OGGETTO: Procedura di verifica di assoggettabilità a VAS relativa alla variante al Piano Strutturale e al Regolamento Urbanistico per la realizzazione di polo sociosanitario caratterizzato da due RSA e da servizi semiresidenziali e domiciliari in località Guerrazzi nel Comune di Vicopisano – Contributo.

OGGETTO: Art. 17 L.R. n° 65/2014 – Avvio del procedimento di formazione di variante al piano strutturale e al regolamento urbanistico contestuale ex art. 238 L.R. n° 65/2014 per la realizzazione di polo socio-sanitario caratterizzato da due residenze sanitarie assistenziali per non autosufficienti di 80+80 posti letto e da servizi semi-residenziali e domiciliari in località Guerrazzi Via per Bientina Altopascio nel Comune di Vicopisano. Richiesta pareri e contributi tecnici.

OGGETTO: Comune di Vicopisano – Procedimento di formazione di variante al PS e al RU contestuale ex art. 238 L.R. n. 65/2014 per la realizzazione di polo sociosanitario caratterizzato da due residenze sanitarie assistenziali (RSA) per non autosufficienti di 80 + 80 posti letto e da servizi semiresidenziali e domiciliari – Richiesta nulla-osta, pareri, contributi tecnici.

Atto in esame: Variante a PS e RU per

Figura 1: Estratto planimetrico dei futuri edifici sovrapposto ad immagine satellitare.

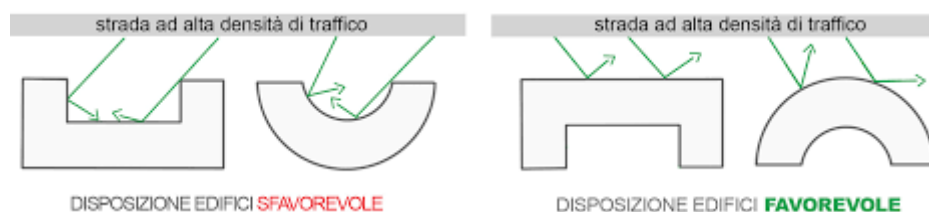
Dal punto di vista acustico, la zona oggetto della richiesta è situata in classe IV secondo il PCCA del Comune di Vicopisano e confina con un'area situata in classe III dal PCCA del Comune di Bientina in cui sono presenti alcuni edifici dall'Az.USL Toscana Nord-Ovest inseriti in classe II.

Per quanto riguarda le problematiche di compatibilità con la normativa di acustica ambientale, la Relazione preliminare di VAS che accompagna la Variante in oggetto riporta soltanto alcune

informazioni di tipo generale. In particolare, in merito al possibile impatto acustico verso l'esterno dell'opera prevista, è specificato, che, in esercizio, *‘...l'area interessata dalla Variante è soggetta a traffico veicolare locale. Il numero di autovetture in transito conseguenti alle attività antropiche del nuovo edificio non sono in grado di produrre variazioni negative sulla risorsa rumore, rispetto alla situazione esistente. Il clima acustico non subisce variazioni particolari rispetto allo stato attuale...’*; per la fase di cantiere, l'impatto potrà essere più rilevante ma, comunque transitorio.

In merito, invece, all'aspetto più significativo legato alla tutela acustica dei futuri occupanti delle strutture delle RSA, la Relazione indica che *‘...da fonte ARPAT risulta che l'area è interessata da inquinamento acustico da solo traffico veicolare; l'area non risente dell'inquinamento acustico dovuto a presenza di linee ferroviarie o aree aeroportuali...’* e che *‘...per l'area interessata dalla Variante esistono elementi potenziali di inquinamento dell'aria ed inquinamento acustico che possono impattare sulla salute dei futuri utenti. ...L'inquinamento acustico è dovuto alla presenza di traffico veicolare;...Nel progetto è previsto il posizionamento di una fitta alberatura, a margine della Strada Provinciale Bientina-Altopascio, volta a proteggere edifici dal rumore del traffico veicolare’*.

Per quanto riguarda la compatibilità con la classificazione acustica delle aree di intervento, la Relazione si limita ad indicare che vi è una *‘Coerenza Condizionata’*.

Premesso quanto sopra, è necessario evidenziare che le problematiche di compatibilità acustica associate alle previsioni contenute nella Variante proposta riguardano due diversi aspetti: il primo è relativo alla coerenza, ai sensi dei criteri regionali di cui al DPGR n.2/R/2014, tra la classificazione acustica della zona e la destinazione d'uso del nuovo fabbricato da adibire a residenza sanitaria assistenziale. Il secondo aspetto critico, che in realtà riveste importanza prioritaria rispetto al primo, è relativo all'obbligo normativo di redazione, già in questa fase progettuale, della relazione previsionale di clima acustico, tanto più in considerazione della vicinanza del nuovo insediamento sanitario all'interno della fascia di pertinenza acustica di un'importante infrastruttura stradale soggetta a limiti differenti rispetto al PCCA (si ricorda che, ai sensi del DPR n.142/2004, l'edificio in esame si situerebbe in fascia di pertinenza acustica di una strada di tipo Cb).

Pertanto, vista l'attuale classificazione in classe IV dell'area di futuro insediamento, emerge la necessità che sia verificata la fattibilità di una Variante al PCCA di Vicopisano al fine di garantire per l'area interessata una classe non superiore alla III.

1. La verifica di fattibilità di una specifica Variante al PCCA del Comune di Vicopisano al fine di rendere compatibile la classificazione acustica dell'area in esame con i criteri di cui al DPGR n.2/R/2014. La verifica di fattibilità deve essere condotta in base all'analisi delle immissioni sonore prodotte dalle varie sorgenti presenti nell'area, delle destinazioni d'uso delle aree limitrofe e delle previsioni di sviluppo territoriale come deducibili dalle disposizioni degli altri strumenti di pianificazione urbanistica del Comune.

2. La relazione previsionale di clima acustico prevista dall'art. 8, comma 3, della L. n. 447/95 e dall'art. 12, comma 3, della L.R. n.89/98 e redatta da un TCA regolarmente iscritto nell'elenco nazionale ENTECA in conformità ai criteri di cui alla DGR n.857/2013. La relazione deve essere finalizzata in particolare alla verifica di compatibilità dei livelli di rumore attualmente presenti con i limiti normativi previsti per un ricettore sensibile (quelli del DPR n.142/2014 per le strade e quelli del PCCA per le altre sorgenti). Si ricorda che nel caso in cui, per il rispetto dei limiti, fosse necessario procedere con interventi di risanamento, dovrà essere riportata una descrizione dettagliata della tipologia, del dimensionamento e dei costi previsti dell'intervento (barriere, asfalti, ed eventuali interventi al ricettore da giustificare espressamente) come richiesto dall'Allegato B della DGR n.857/2013; al fine della stima del potere fonoisolante di facciata, dovrà essere valutata la conformità delle prestazioni di isolamento acustico dell'edificio verso i rumori esterni ai requisiti di cui al DPCM 5/12/97.

3. Verificare la possibilità di modificare il progetto edilizio al fine di ottimizzare l'orientamento, la forma, la distribuzione volumetrica dell'edificio in relazione alla limitazione dell'esposizione al rumore negli ambienti interni a destinazione sensibile; prevedere, comunque, che le destinazioni funzionali più sensibili al rumore siano localizzate nelle parti dell'edificio meno esposte al rumore stradale.
